資料文件

立法會交通事務委員會 76TI 號工程計劃 - 屯門公路巴士轉乘站

- 財務委員會屬下工務小組委員會 在二零零九年十二月十六日會議上討論後 就原來建議提出的改善措施

工務計劃項目第76TI號 - 屯門公路巴士轉乘站 - 平面圖
PWP ITEM NO. 76TI - BUS-BUS INTERCHANGES ON TUEN MUN ROAD - LAYOUT PLAN

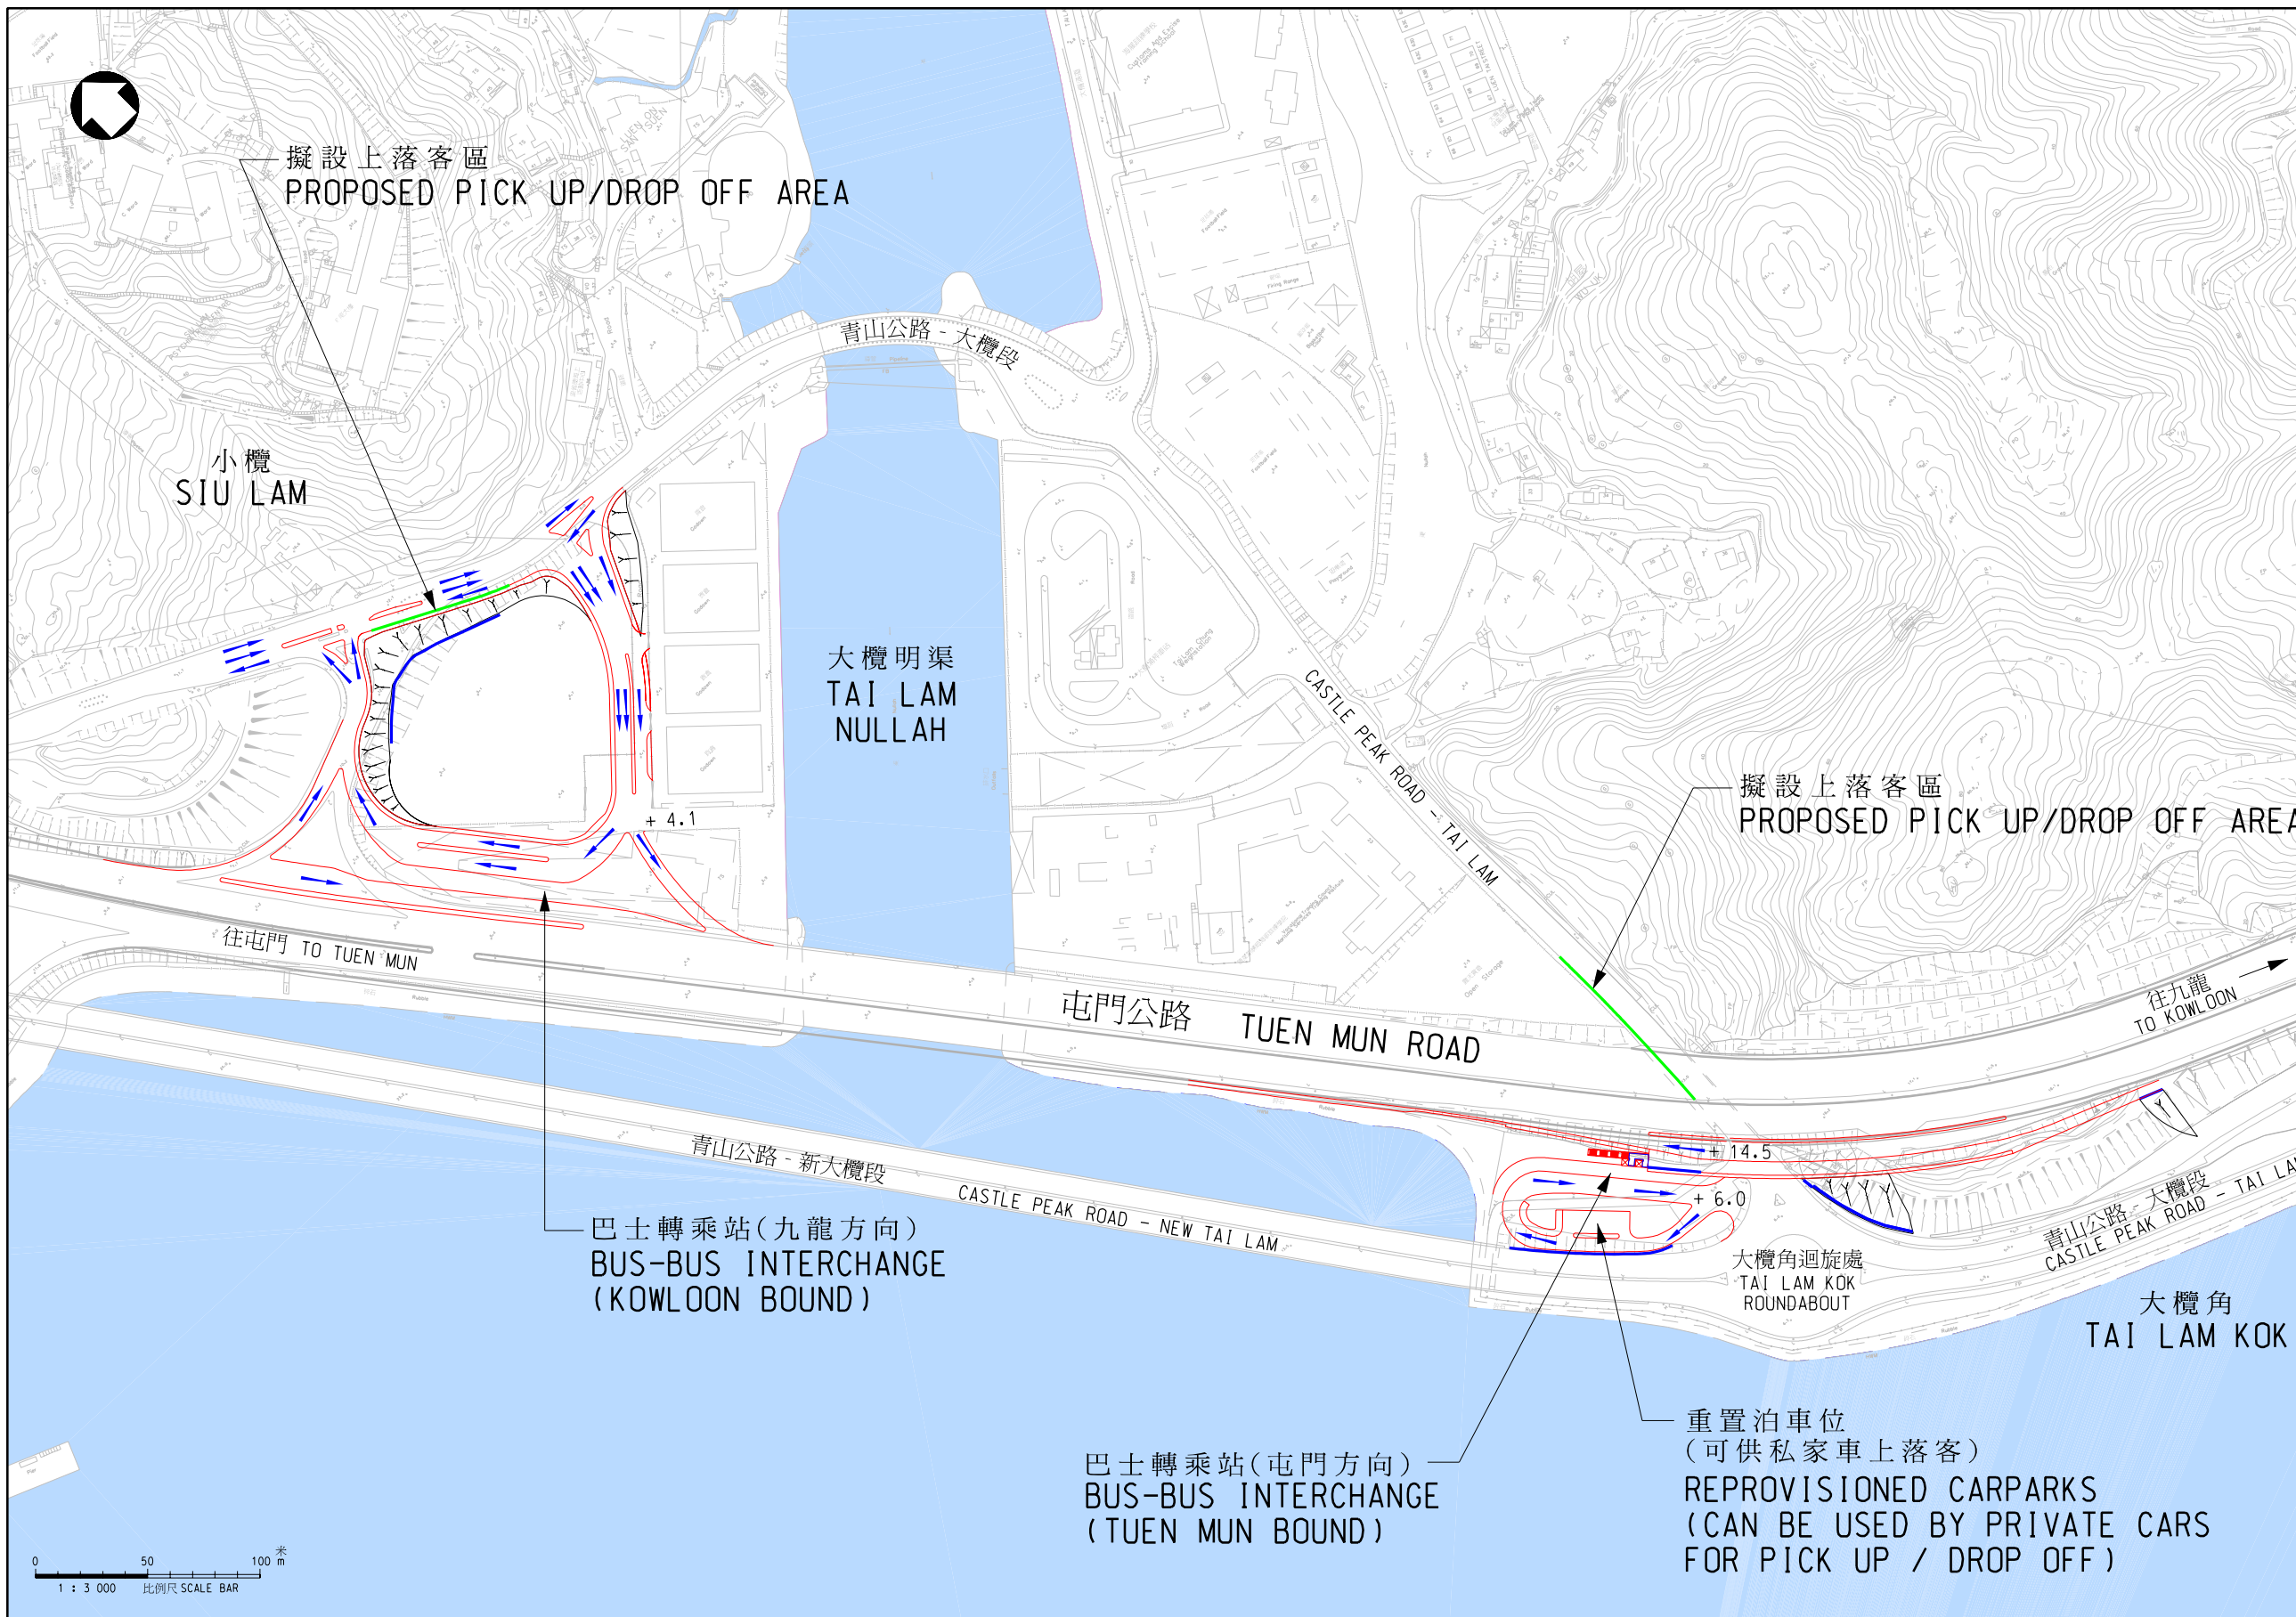
6. 於工務小組委員會會議上，委員提出的其中一個主要信息，是我們應為使用巴士轉乘站的乘客提供更佳的服務。就此，我們已在工務小組委員會會議上承諾 –

- (a) 在不影響乘客輪候的情況下，於巴士轉乘站有上蓋的地方提供座位（標明擬設座椅的位置的位置圖見**附件二**）；
- (b) 提供覆蓋面更大的上蓋，為乘客提供最大的保護，免受惡劣天氣所影響；
- (c) 安排於每一個巴士轉乘站設置一個提供固網電話服務的電話亭（位置於**附件二**的圖則上標示）。

我們確定，可於兩個巴士轉乘站提供三對可變信息顯示屏（將連接至將安裝在屯門公路來回方向上的同類顯示屏）－一對將設於往九龍方向及兩對於往屯門方向（一對於青山公路及另一對於屯門公路），為兩個巴士轉乘站的候車乘客提供屯門公路來回方向的交通擠塞信息（位置於附件二的圖則上標示）。運輸署亦會按技術可行性與相關巴士公司探討，進一步改善為乘客提供與巴士路線有關的資訊（例如巴士班次時間表、同一行車方向的巴士站的位置及巴士票價）的模式。這些資訊現時透過位於巴士站的多面路線資訊顯示牌提供。

我們會於巴士轉乘站啟用後提供流動式公廁（位置於附件二的圖則上標示）。我們會按流動式公廁的使用量評估就固定公廁的需要。我們已於巴士轉乘站預留合適的位置，供日後興建固定公廁之用。
